Contribution 1

Objet : Gestion des eaux de ruissellement (eaux pluviales) sur la ZAC Mané Mourin Lavarion Sud

Figure 66 : Axe d'écoulement des débordements des ouvrages de gestion pluviale

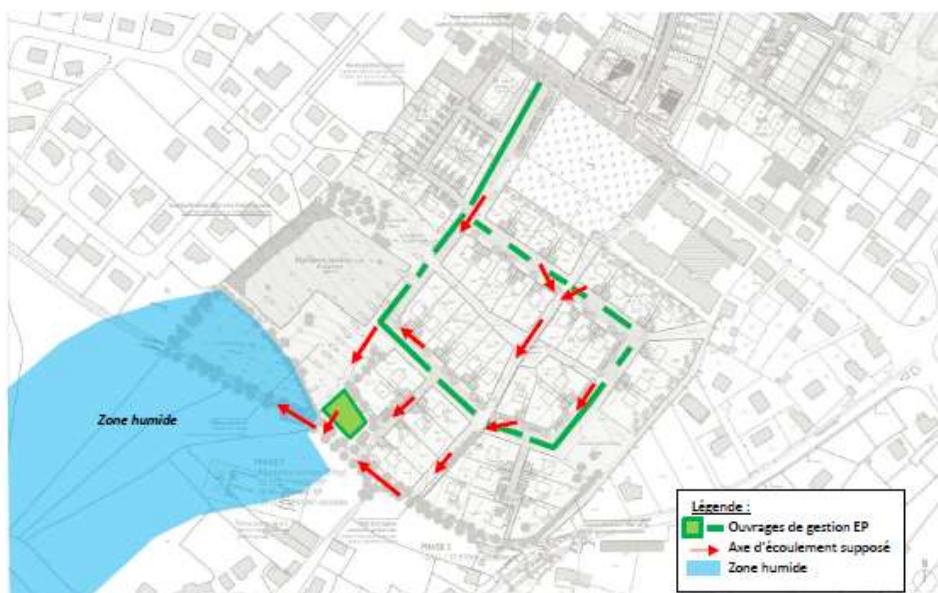
En page 109 de l'étude d'impact, le plan de gestion des eaux pluviales montre clairement que leur écoulement va vers le chemin des chouans et le suit jusqu'au ruisseau « Méné » et la zone humide.

Il y a donc un risque important qu'en phase de fortes précipitations comme celles de ce mois de Janvier 2025, ce chemin de randonnée très pratiqué devienne un petit torrent et soit impraticable (photos ci-dessous).
